Mission régionale d'autorité environnementale

**Avis sur le projet d'exploitation
du parc éolien des Lavières
à Condes (52)
porté par la société VALECO**

n°MRAe 2022APGE46

Nom du pétitionnaire	VALECO
Commune	Condes
Département	Haute-Marne (52)
Objet de la demande	Demande d'autorisation environnementale de réaliser et d'exploiter un parc éolien de trois aérogénérateurs et d'un poste de livraison.
Date de saisine de l'Autorité environnementale	18/02/22

Contexte écologique (source : Ecosphère, 2020, dans Etude d'Impact)

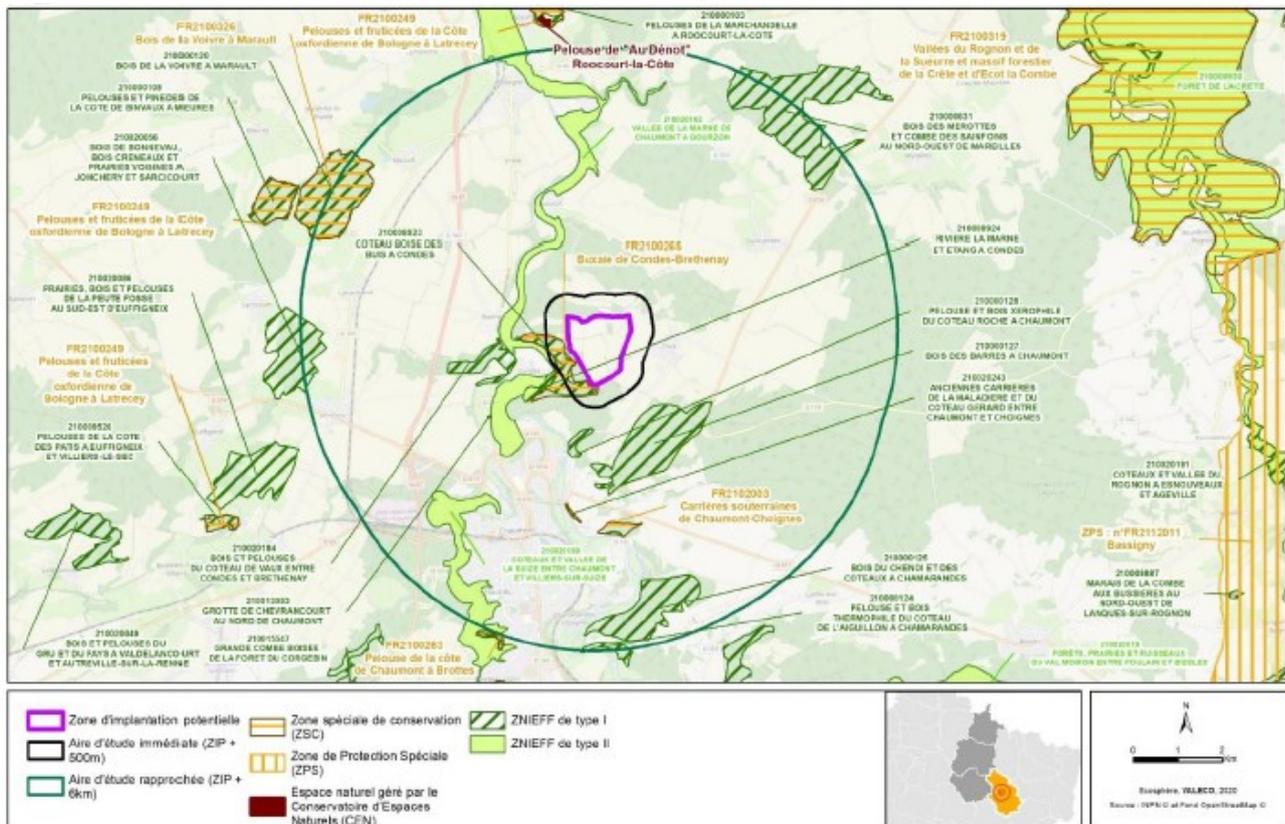
L'Ae relève que les zonages sont présentés avec une échelle peu adéquate qui ne permet pas de distinguer facilement ceux qui sont les plus proches du projet (voir carte ci-dessous).

L'Ae recommande au pétitionnaire de compléter l'étude d'impact avec une carte permettant de visualiser clairement les zonages relatifs à la biodiversité qui concernent l'aire d'étude immédiate.

Diagramme de saturation pour la commune de Darmannes

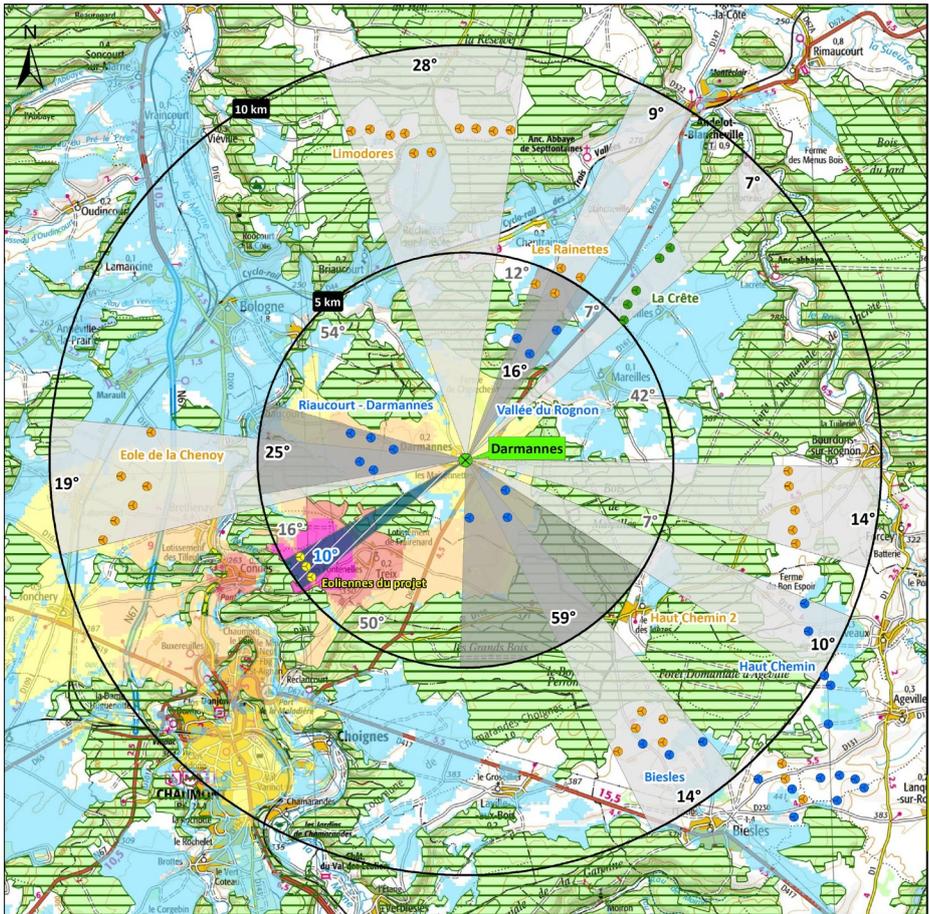
Pour le village de Darmannes, le projet occupera un angle de 10° dans le paysage et s'implante dans un espace de respiration initialement de 76°, ce qui le fragmente en un angle de respiration de 50° d'un côté et de 16° de l'autre. Cet angle de respiration de 76°, ce qui est déjà faible, constitue le plus grand angle de respiration pour ce village. Le sentiment d'encerclement et de saturation visuelle est donc bien réel pour cette commune et sera encore significativement dégradé par le projet.
